PILNE zawiadomienie dotyczące bezpieczeństwa

Systemy MR z otworem gantry o średnicy 60 cm

Wada kleju uszczelki cewki kwadraturowej do badania tułowia (QBC) mogąca prowadzić do odsłonięcia ostrych krawędzi

Dotyczy: usterka uszczelki cewki kwadraturowej do badania tułowia w systemach MR (akcja naprawcza FCO78100573)

Ilustracja 1. Lokalizacja uszczelki cewki kwadraturowej do badania tułowia

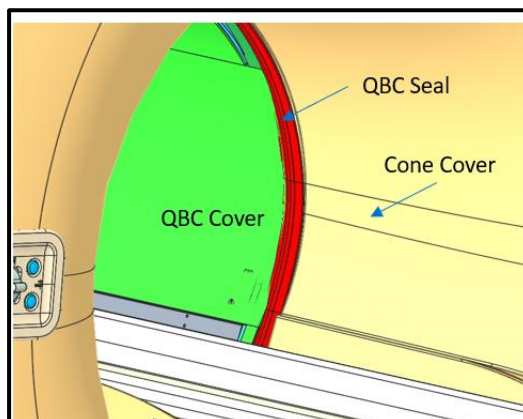
Wada kleju uszczelki cewki kwadraturowej do badania tułowia (QBC) może spowodować odsłonięcie ostrych krawędzi, z którymi mogą się zetknąć pacjenci. Uszczelka cewki kwadraturowej do badania tułowia może się poluzować, gdy stół wysuwa się z gantry lub się do niej wsuwa, wykonując ruch w płaszczyźnie poziomej. Uszczelka cewki kwadraturowej do badania tułowia (ilustracja 1) to element gumowy przyklejony między osłoną stożkową a osłoną cewki kwadraturowej do badania tułowia. Chroni ona pacjentów przed zetknięciem się z ostrymi krawędziami osłony cewki kwadraturowej do badania tułowia.

Jeśli uszczelka cewki kwadraturowej do badania tułowia poluzuje się w trakcie skanowania, pacjent może być narażony na co najmniej jedno z poniższych zagrożeń: otarcia skóry, stłuczenia, uszkodzenia skóry, utrata/zaplątanie się włosów oraz obrażenia tkanek.

- W ramach przygotowań przed skanowaniem pacjenta:
 1. Sprawdzić, czy uszczelka cewki kwadraturowej do badania tułowia szczelnie przylega do osłony stożkowej i osłony cewki kwadraturowej do badania tułowia.

2. Jeśli uszczelka cewki kwadraturowej do badania tułowia odzepiła się lub jest poluzowana, **natychmiast przerwać badanie.**
 3. Należy skontaktować się z lokalnym przedstawicielem serwisu firmy Philips.

- Jeśli uszczelka cewki kwadraturowej do badania tułowia poluzuje się podczas skanowania pacjenta:
 1. **Natychmiast zatrzymać skanowanie** i ostrożnie ewakuować pacjenta z systemu.

Firma Philips skontaktuje się z Państwem, aby umówić wizytę inżyniera serwisu w Państwa placówce w celu wymiany uszczelki cewki kwadraturowej do badania tułowia (akcja naprawcza FCO78100573). Firma Philips zamierza rozpocząć akcję naprawczą w trzecim kwartale 2024 r.
